INFORME DE CONTROL ESPECÍFICO N° 018-2024-2-2682-SCE

"EJECUCIÓN CONTRACTUAL DE LA OBRA: MEJORAMIENTO DE LA PAVIMENTACIÓN DE LA AV. SAN JUAN Y FUJIMORI DE LA LOCALIDAD LA GRAMA, DISTRITO DE EDUARDO VILLANUEVA- PROVINCIA DE SAN MARCOS"

INFORME DE CONTROL ESPECÍFICO N° 018-2024-2-2682-SCE

Imagen n.° 1:
DETALLE DE SARDINEL: Plano n.° CB – 01

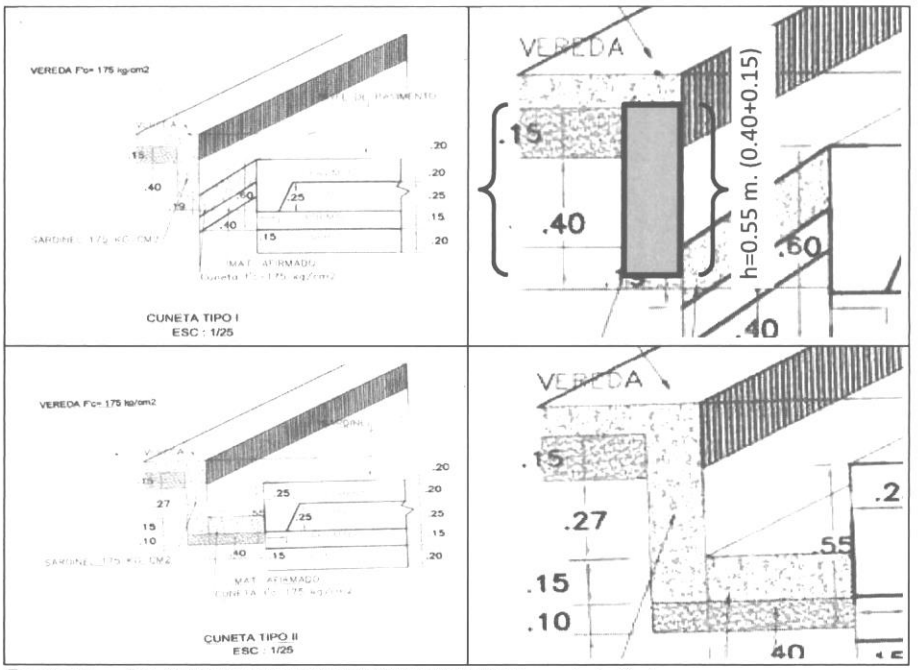
En el plano CB - 01 "DETALLES DE CUNETAS Y BADENES" del expediente técnico de la Obra **(Apéndice n.° 12)**, se contempla los detalles de la CUNETA TIPO I (triangular) y CUNETA TIPO II (cuadrada) con una altura de sardinel, independientemente al espesor de la vereda, de 0.55 m en cuneta tipo I y de 0.57 m. en cuneta tipo II, tal como se evidencia en las siguientes imágenes:

Sin embargo, en la planilla de metrados del expediente técnico de la Obra **(Apéndice n.° 13)**, se advierte que en las partidas *05.03.01 Concreto f´c=175 kg/cm2 en sardineles de vereda y 05.03.02 Encofrado y desencofrado, del componente Sardineles,* la proyectista para determinar el volumen de concreto, encofrado y desencofrado en sardineles de vereda, consideró incorrectamente una altura de sardinel de 0.75 m., tal como se detalla a continuación:

En consecuencia, el expediente técnico de Obra fue aprobado por la Entidad con un cálculo incorrecto en las partidas *05.03.01 Concreto f´c=175 kg/cm2 en sardineles de vereda y 05.03.02 Encofrado y desencofrado* del componente **5. Sardineles**, existiendo un metrado en exceso de 68.91 m3 en concreto de sardineles y 918.81 m2 en encofrado y desencofrado, como se detalla en el cuadro siguiente:

> *"(...)*
>
> *Respuesta:*
> *Como se puede observar en la imagen 01, la altura total del sardinel sin considerar la vereda es de 0.55m, en los tramos en los que no considera vereda, sería de 0.65 m hasta el nivel de vereda, concluyendo que la altura digitada en el metrado presenta un error, ya que la altura real sería 0.55 m en los tramos de vereda, y de 0.65 m en los tramos donde solo se considera área verde, por lo tanto las partidas 05.03.01 Concreto fc=175 kg/cm2 en sardineles de vereda, y partida 05.03.02 Encofrado y desencofrado, presentan un dato erróneo.*
> *(...)"*

Imagen n.° 2:
Detalle de sardinel - Plano de replanteo CCR – 03

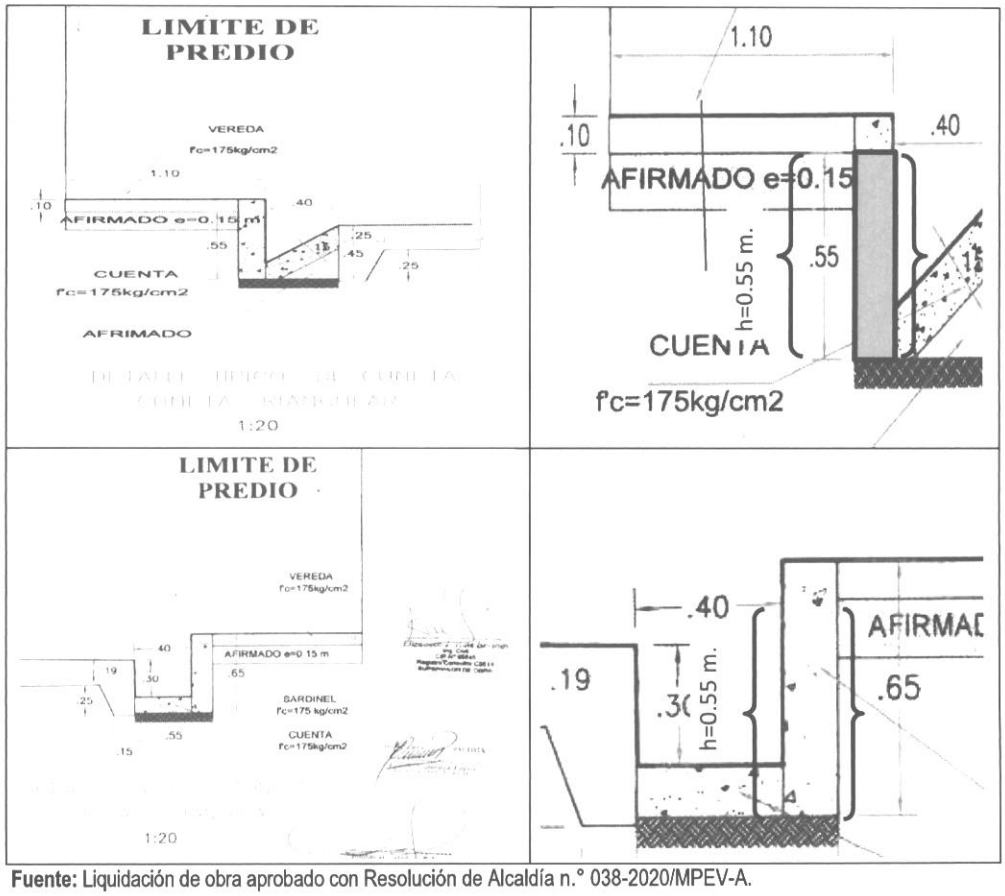
Sin embargo, respecto a la altura del sardinel, el Plano de Replanteo CCR - 03 "CORTES DE CALLES - 03" que forma parte de la liquidación de obra **(Apéndice n.° 20)**, establece los detalles típicos de las cunetas tipo I (triangular) y tipo II (rectangular) ejecutadas con una altura de 0.55 m. en ambos casos (independientemente del espesor de la vereda), como se muestra en las siguientes imágenes:

Imagen n.° 5: Se visualiza claramente que no existe el encofrado de la cara interior del sardinel durante el vaciado de concreto simultáneo de vereda y sardinel (monolítico) (corresponde a la valorización 3)

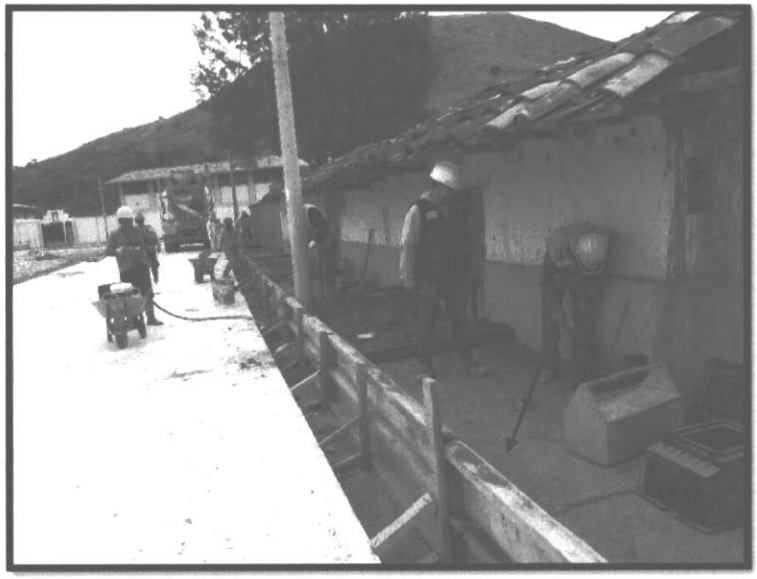
Asimismo, respecto al encofrado y desencofrado de sardineles, en el panel fotográfico anexo a la liquidación de obra correspondiente al proceso constructivo de la ejecución de veredas de la Obra **(Apéndice n.° 21)**; se advierte que el vaciado de concreto del sardinel y veredas se realizaron al mismo tiempo, es decir, solo realizó el encofrando de la cara exterior del sardinel y vereda, sin el encofrado de la cara interior, tal como se muestran en las siguientes imágenes:

Imagen n.° 4: Vaciado monolítico de concreto entre vereda y sardinel, donde se observa solo el encofrado exterior de ambos elementos, más no el encofrado de la cara interior del sardinel (corresponde a la valorización 3)

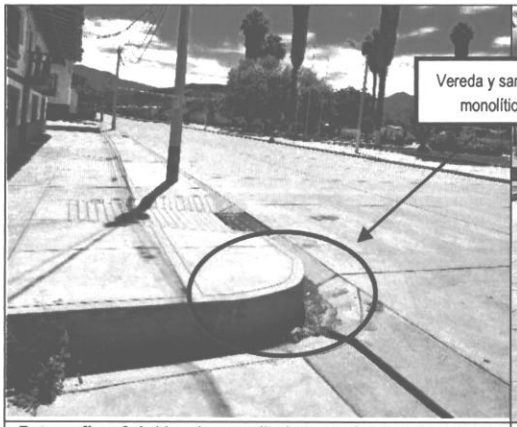
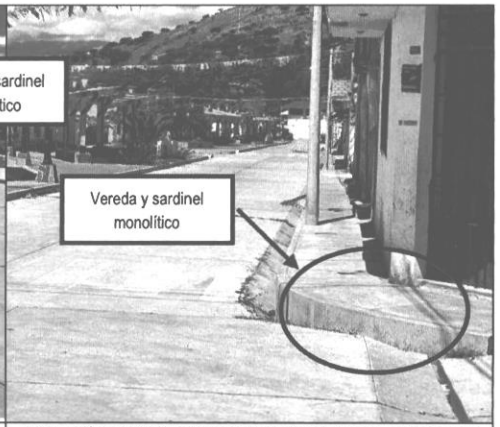
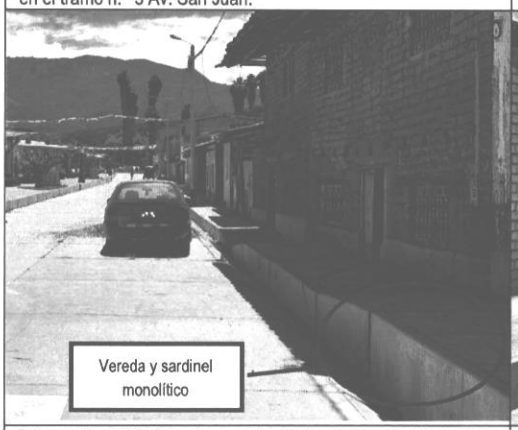
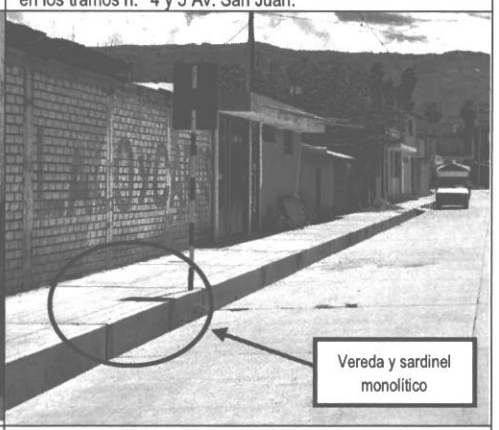
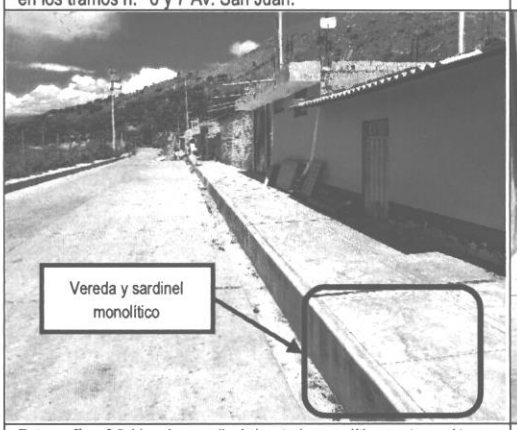
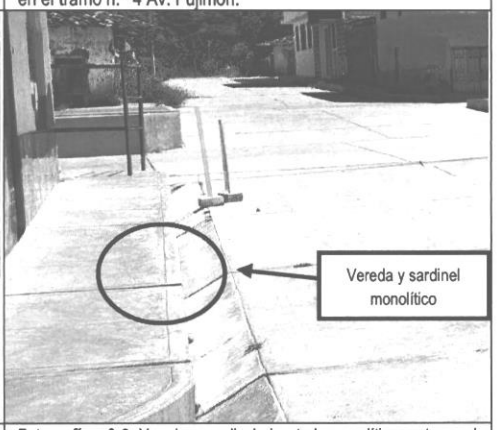
Adicionalmente, de la inspección física a la Obra realizada por la comisión de control el 10 de abril de 2024 **(Apéndice n.° 22)**; se constató que la Contratista no ejecutó el encofrado interior de los sardineles de la partida *05.03.02 Encofrado y desencofrado* en el componente ***5. Sardineles***; toda vez que, los sardineles fueron construidos **monolíticamente** con las veredas, conforme se muestran en las siguientes fotografías:

Fotografía n.° 1: Vereda y sardinel ejecutado monolíticamente en el tramo n.° 3 Av. San Juan.

Fotografía n.° 2: Vereda y sardinel ejecutado monolíticamente en los tramos n.° 4 y 5 Av. San Juan.

Fotografía n.° 3: Vereda y sardinel ejecutado monolíticamente en los tramos n.° 6 y 7 Av. San Juan.

Fotografía n.° 4 Vereda y sardinel ejecutado monolíticamente en el tramo n.° 4 Av. Fujimori.

Fotografía n.° 5: Vereda y sardinel ejecutado monolíticamente en el tramo n.° 4 Av. Fujimori.

Fotografía n.° 6: Vereda y sardinel ejecutado monolíticamente en el tramo Calle Víctor Raúl.

Imagen n.° 8
DETALLE DE SECCIÓN DEL CAMINO PEATONAL: Plano n.° CCR – 03

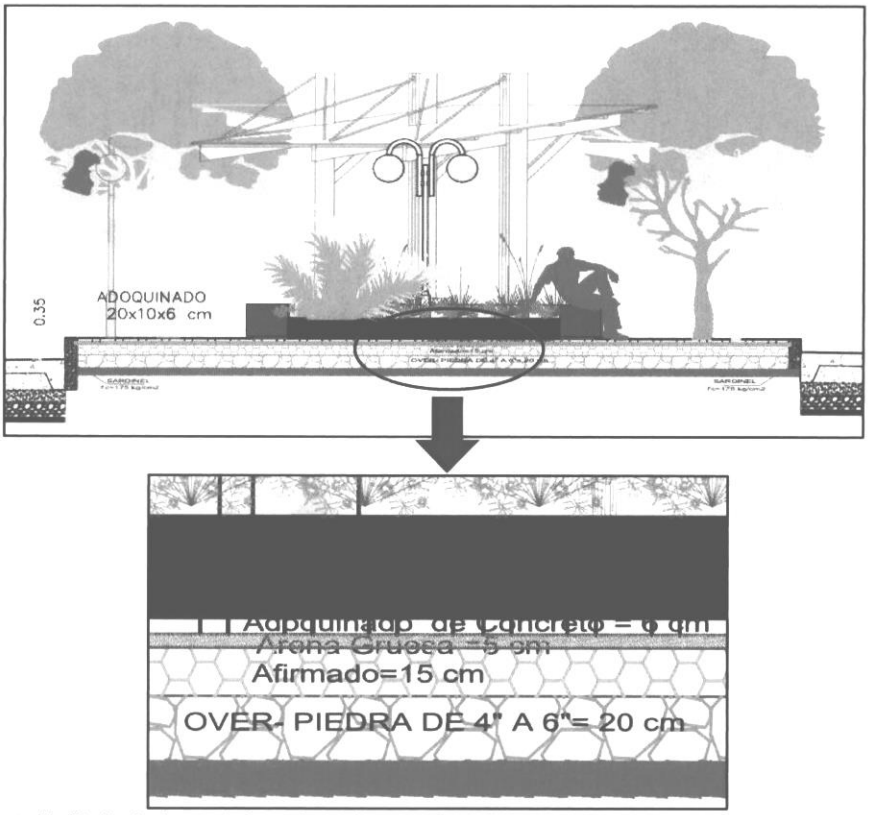
Sin embargo, en el Plano de Replanteo CCR - 03 "CORTES DE CALLES - 03" **(Apéndice n.° 20)** de la liquidación de obra aprobado por la Entidad, se han consignado en las secciones 12 y 13 correspondiente al Camino Peatonal, las siguientes capas: una capa de over de 0,20 m, una capa de afirmado de 0,15 m, una capa de arena de 0,05 m y el adoquinado de 0,10 m, sumando un espesor total de 0,50 m, tal como se evidencia en la siguiente imagen:
